ID: Codice procedura (ID_VIP/ID_MATTM): 12691

“Progetto di un impianto eolico denominato "Pitigliano" ubicato nei comuni di Pitigliano (GR) e Sorano (GR) costituito da 20 (venti) aerogeneratori di potenza nominale di 7,0 MW per un totale di 140,0 MW con relative opere connesse ed infrastrutture indispensabili”

TESTO DELLE OSSERVAZIONI

Immagine 3. Cumulo di una parte di impianti eolici, fotovoltaici e geotermici industriali in progettazione ed esistenti intorno all’eolico industriale “Pitigliano”.

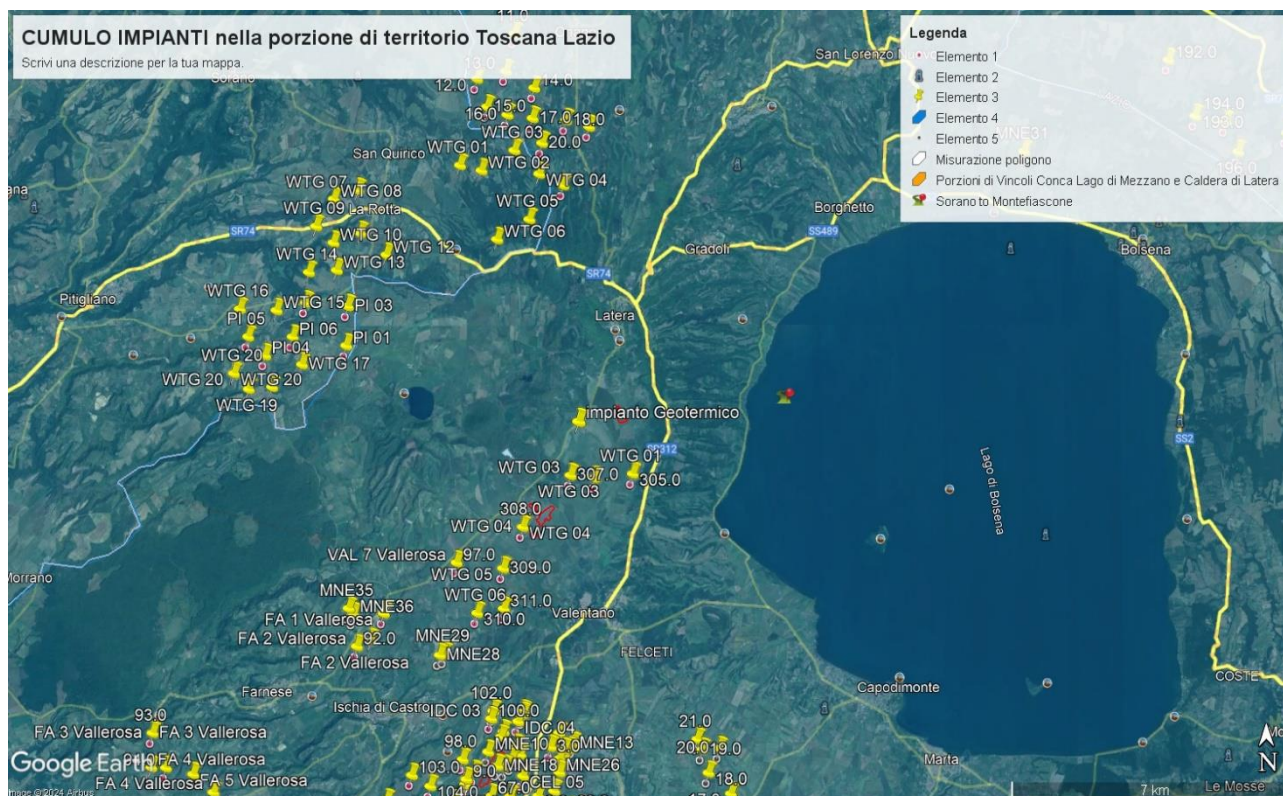
Tornando alle Linee guida nazionali, l’allegato IV dedica il paragrafo 3 agli impatti visivi e quelli sui Beni Culturali, Paesaggistici, Naturalistici e Culturali, dove viene detto che la valutazione dell’impatto visivo dovrà essere effettuata tenendo conto “**degli elementi caratterizzanti e qualificanti il paesaggio**, effettuata alle **diverse scale di studio (vasta, intermedia e di dettaglio...**”. Le analisi debbono non solo definire l’area di visibilità dell’impianto eolico industriale, **ma anche il modo in cui l’impianto viene percepito all’interno del bacino visivo**. Le analisi visive debbono inoltre tener in opportuna considerazione **gli effetti cumulativi derivanti dalla compresenza di più impianti**”. Nella Relazione Paesaggistica e nello Studio di Impatto Ambientale prodotte dalla proponente come già evidenziato è stato ignorato il vincolo paesaggistico di notevole interesse pubblico ex articolo 136 del Codice dei

Beni Culturali “*Ambito paesaggistico, geologico e geomorfologico dell’orlo della caldera di Latera ...*” Non vengono nemmeno citati gli impianti eolici in progetto al MASE, il “Rempillo” (6 aerogeneratori) e un altro in verifica amministrativa di 14 aerogeneratori e 72, 6 MW. Ad oggi nei territori di Pitigliano, Sorano e in quello limitrofo potenzialmente potrebbero essere insediati 40 aerogeneratori alti 200 metri e larghi 170. Ma la proponente non cita neanche altri impianti che creerebbero il cumulo e quindi maggiore impatto. Infatti, sul territorio della “Città del Tufo” (Sorano e Pitigliano) impatterebbero anche l’impianto eolico “Montarzo” di Onano con 13 aerogeneratori con le dimensioni ricordate, l’altro eolico industriale nel territorio di Valentano con sette aerogeneratori (stesse dimensioni), gli impianti di Farnese con un minieolico di 3 Torri alte 60 metri già installate in località Poggio del Crognolo e l’impianto eolico industriale “Vallerosa” (7 aerogeneratori alti 200 metri e larghi 158 metri) in procedura VIA presso la Regione Lazio. Inoltre, altri impianti del minieolico già presenti a Valentano, Cellere e Piansano e due progetti eolici industriali con le stesse dimensioni (200 m x 170 m) nel Comune di Ischia di Castro. La valutazione del cumulo non prende neanche in considerazione gli impianti industriali di fotovoltaico e agrivoltaico in progetto a Farnese, Valentano, Ischia di Castro, Cellere. L’impianto geotermico in procedura Via al MASE, progettato nella Caldera di Latera. Quindi è stata effettuata una valutazione del potenziale impatto cumulativo non veritiera a dispetto di quanto affermato dalla proponente che sostiene di aver preso in considerazione uno spazio di 10 km intorno al suo impianto per gli impatti che si creerebbero.

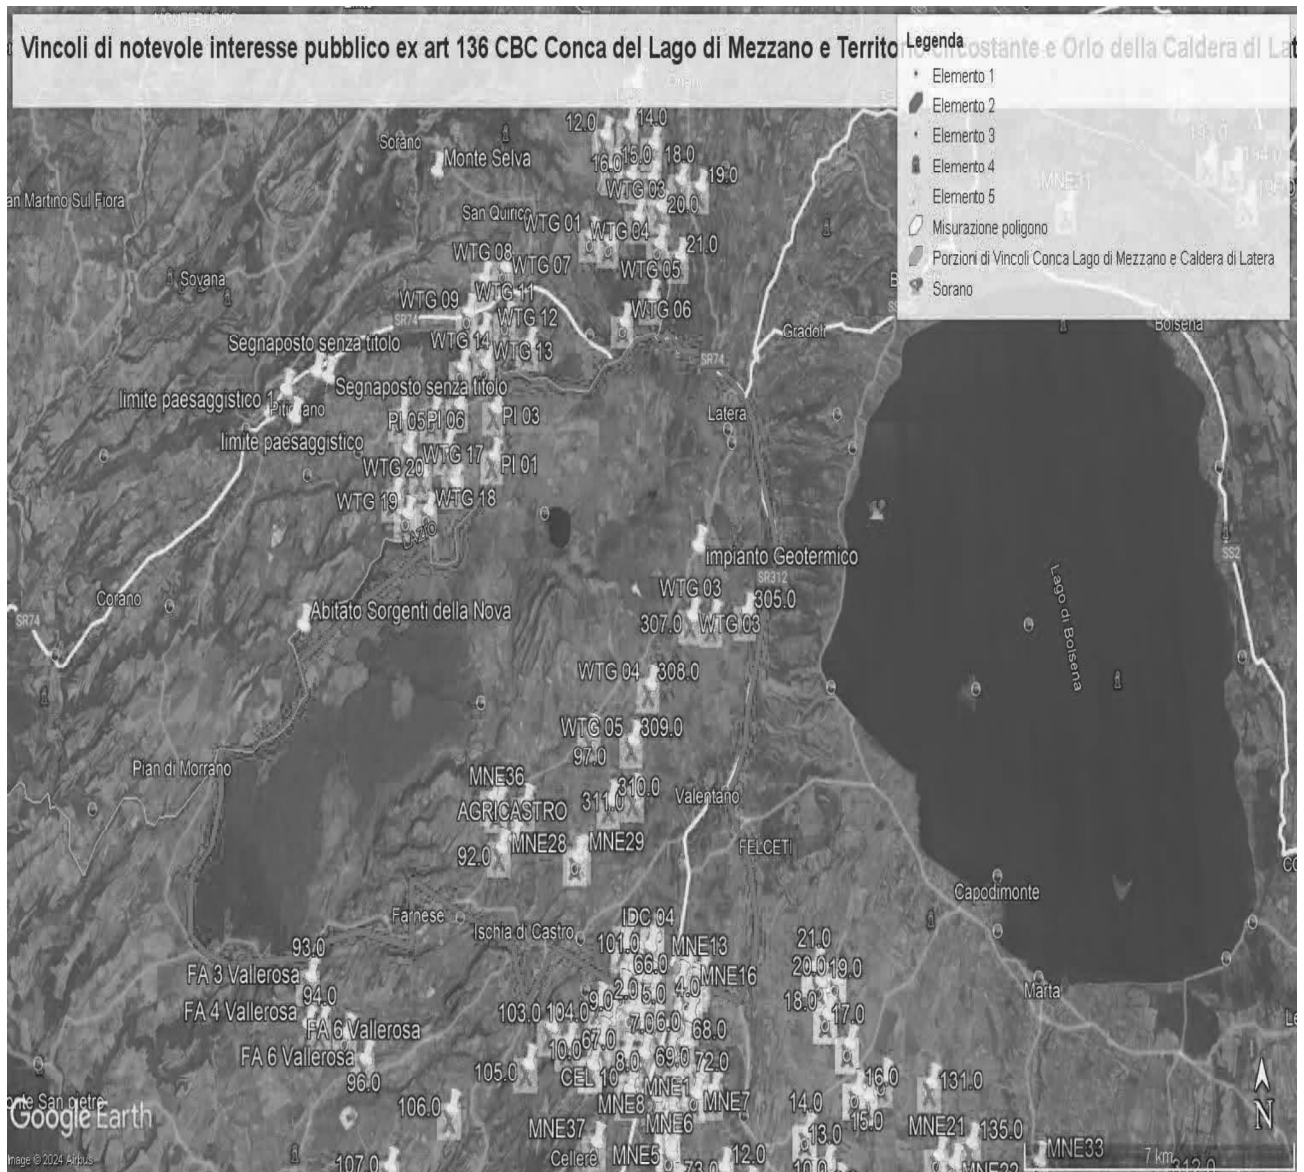
Come è illustrato nell'immagine si ribadisce che l'impianto industriale "Pitigliano" ricade completamente all'interno delle fasce di rispetto dei due vincoli di notevole

interesse pubblico e lambisce quelle di un terzo vincolo e quindi come affermato dal Consiglio di Stato nelle sentenze citate, l'impianto è insediato in area non idonea ai sensi dell'art. 20 comma 8 lettera c quater del D.Lgs. n. 199/2021 e ss.mm.ii al contrario di quanto sostiene la proponente.

IMMAGINE n. 2 Impianto eolico industriale “Pitigliano” e distanze aerogeneratori dai Vincoli della Conca del Lago di Mezzano...

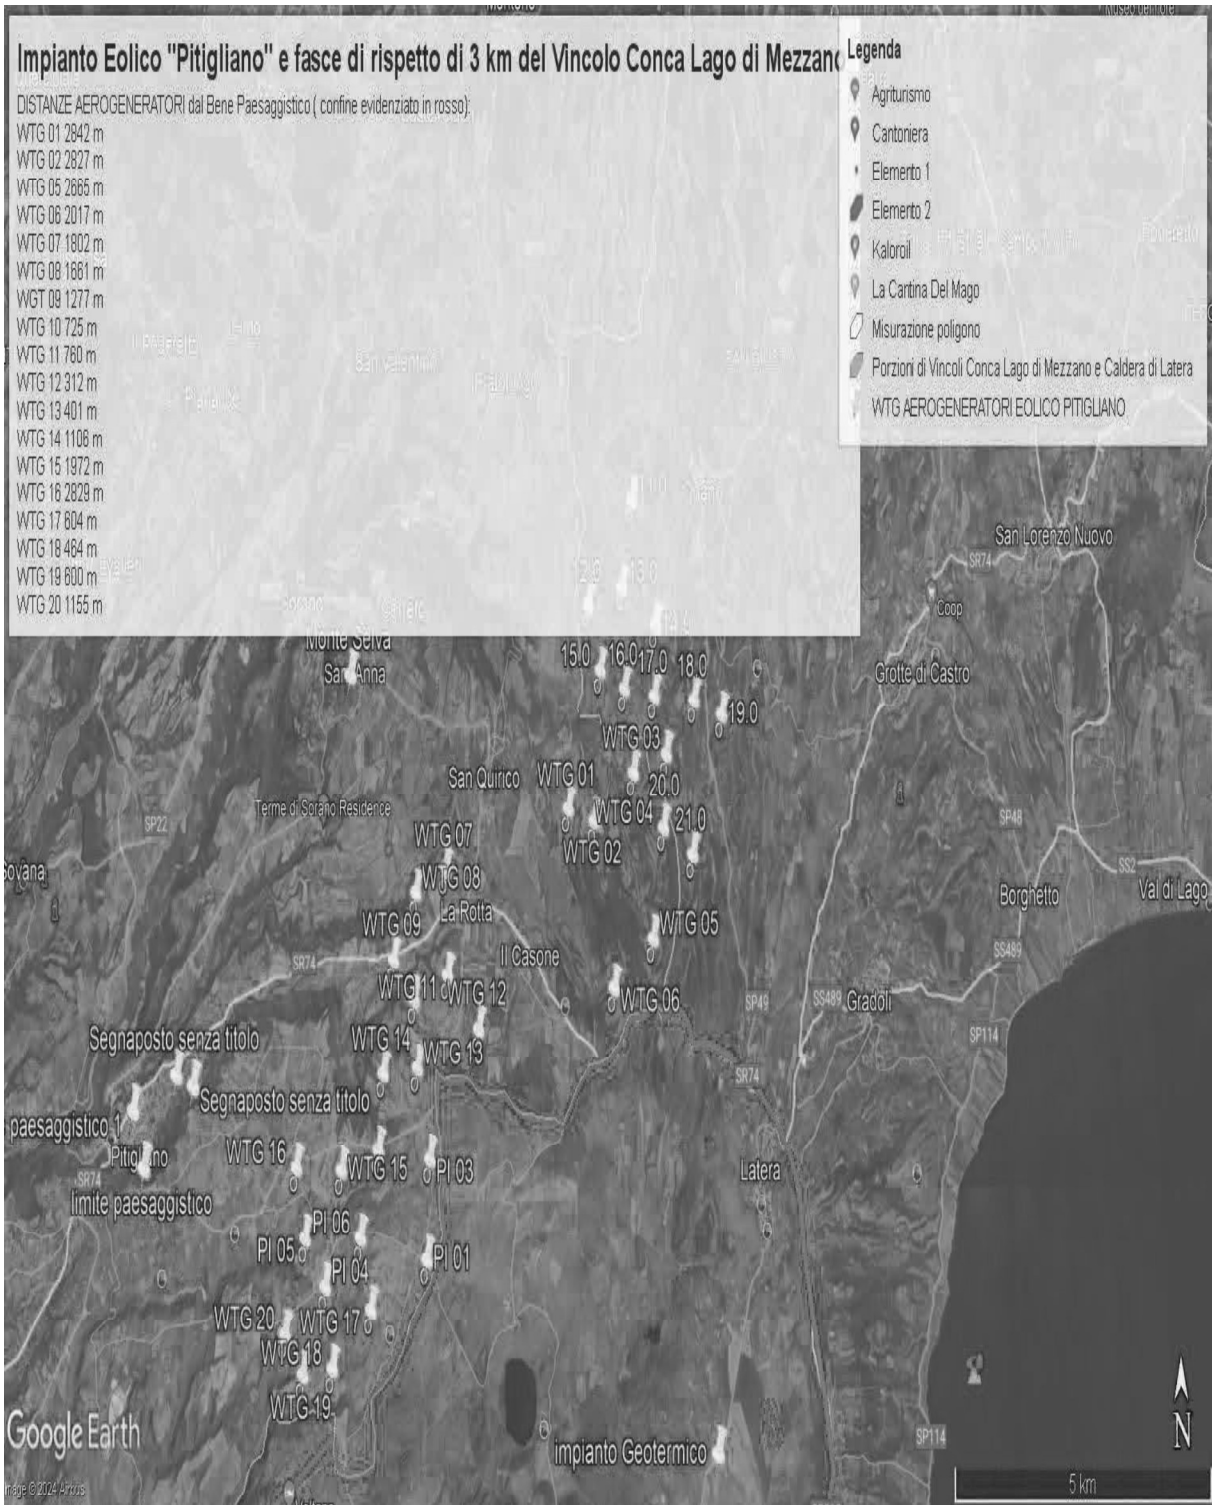
Al contrario si evidenzia che l'impianto eolico industriale citato non solo ricadrebbe con tutti e 20 gli aerogeneratori all'interno delle fasce di rispetto di 3 km di due vincoli paesaggistici di notevole interesse pubblico esistenti nella Regione Lazio e con una parte di essi nel vincolo paesaggistico del Centro abitato di Sorano (GR) quindi in aree non idonee all'installazione di impianti di energia rinnovabile. Addirittura, alcuni aerogeneratori sarebbero ubicati a poche centinaia di metri dai perimetri dei due vincoli paesaggistici laziali ex art 136 del CBC.
